Mission régionale d'autorité environnementale

Île-de-France

**Avis délibéré en date du 17 octobre 2018
de la Mission régionale d'autorité environnementale d'Île-de-France
sur le projet de réalisation de la ligne Câble A Téléval (téléphérique) entre les
communes de Créteil et de Villeneuve-Saint-Georges (Val-de-Marne)**

Illustration 1: Extrait du plan de zonage du PLU de Limeil-Brévannes après mise en compatibilité

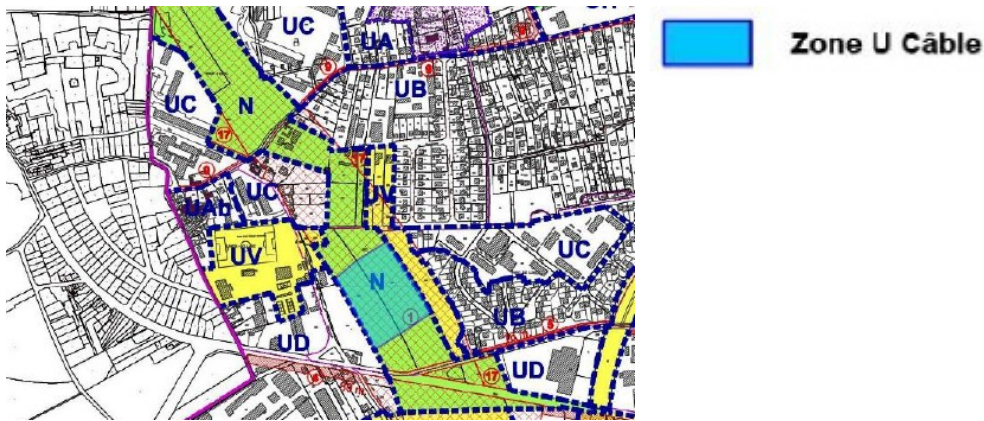
Les PADD des PLU de Valenton et Limeil-Brévannes, compatibles avec le SDRIF qui identifie à ces endroits une liaison verte à préserver, prévoyaient des orientations relatives à la préservation de la trame verte et bleue du territoire. Or, la présente procédure conduit à affaiblir ces orientations (cf. §2.1.2 et 2.1.4) : d'après le dossier, « le projet de Câble n'est pas compatible avec l'objectif de "protection des espaces forestiers et de préservation des paysages naturels" du PADD » (par exemple page 20 de la Pièce G-Limeil-Brévannes).

La MRAe recommande de justifier l'emprise des zones « U Câble » dans ces deux PLU au regard de l'enjeu de préservation des continuités écologiques.

Illustration 3: Extrait du plan de zonage du PLU de Villeneuve-Saint-Georges après mise en compatibilité

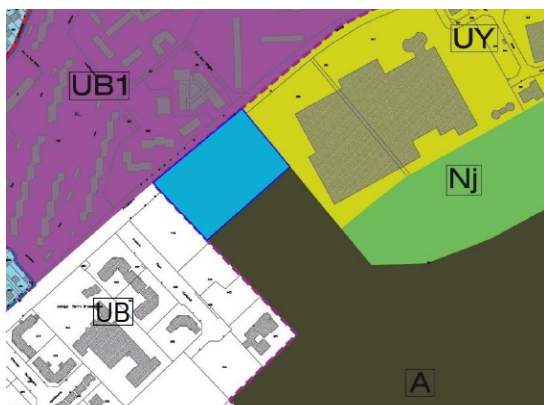
Concernant la mise en compatibilité des PLU de Limeil-Brévannes, Valenton et Villeneuve-Saint-Georges, il est prévu de définir des zones urbaines « U Câble ». L'étendue géographique excède l'emprise des stations, sans que le rapport ne le justifie. Par ailleurs, pour la MRAe, ces zones « U Câble », par leur vocation urbaine, constituent une consommation d'espaces agricoles, naturels ou forestiers.

La MRAe recommande de justifier l'emprise des zones « U Câble » prévues dans le projet de mise en compatibilité des PLU de Limeil-Brévannes, Valenton et Villeneuve-Saint-Georges au regard des prescriptions du SDRIF relatives à la consommation d'espaces non encore urbanisés.

Illustration 4: Extrait du PADD – PLU de Villeneuve-Saint-Georges

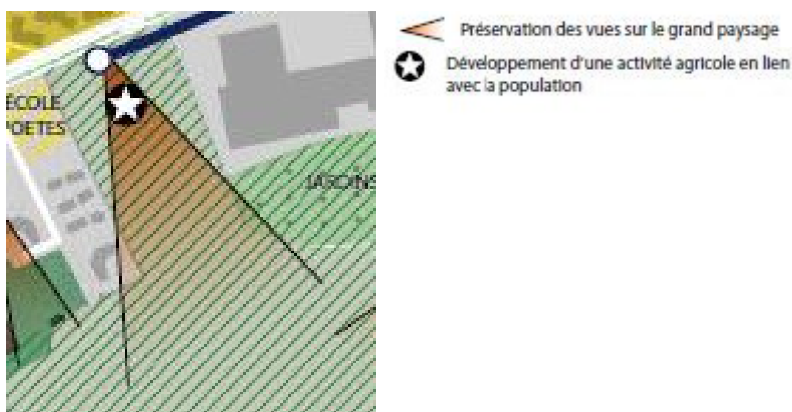
De manière plus ponctuelle, la MRAe note que, dans le PLU en vigueur de Villeneuve-Saint-Georges, il est identifié à travers le PADD un enjeu de préservation des points de vue sur le grand paysage au droit de la station du Câble A. L'absence de règles dans la zone « U Câble » définie à cet endroit est de nature à compromettre cet enjeu.

Illustration 7: Extrait du dossier, pièce E, chapitre V – scénarios étudiés pour le franchissement du faisceau ferré

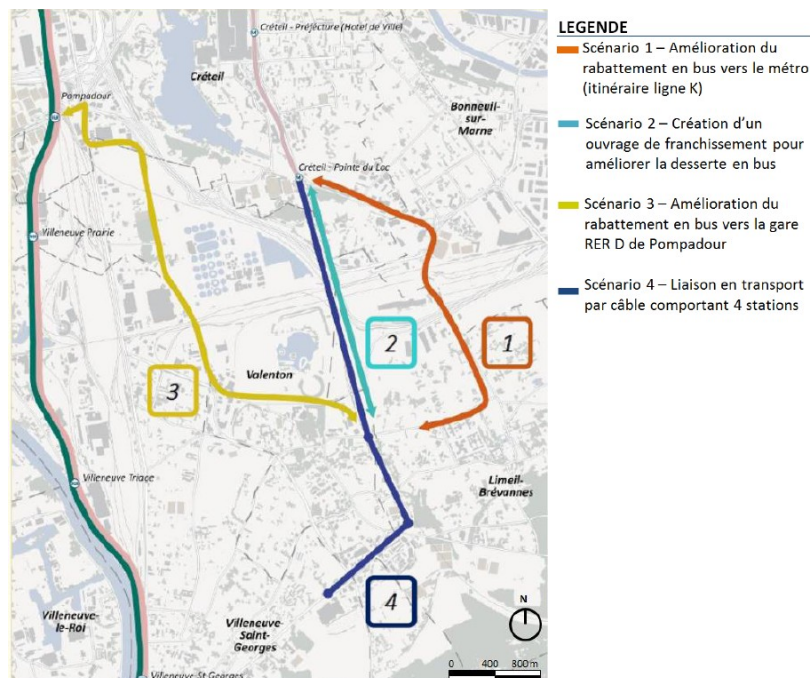
De plus, compte tenu des objectifs du projet, la MRAe considère que l'étude d'impact doit permettre de comparer les incidences environnementales des solutions alternatives. Or, d'une part, les variantes considérées (chapitre V de la pièce E) ont pour seul point commun de franchir le faisceau ferroviaire de Villeneuve-Saint-Georges (alors que le Câble A prévoit une offre plus étendue) et, d'autre part, elles ne sont pas comparées à la lumière de leurs incidences sur l'environnement et sur la santé humaine.

La MRAe recommande :

- **d'expliciter le choix des 4 variantes retenues ;**
- **d'approfondir la comparaison de leurs incidences sur l'environnement et la santé humaine.**
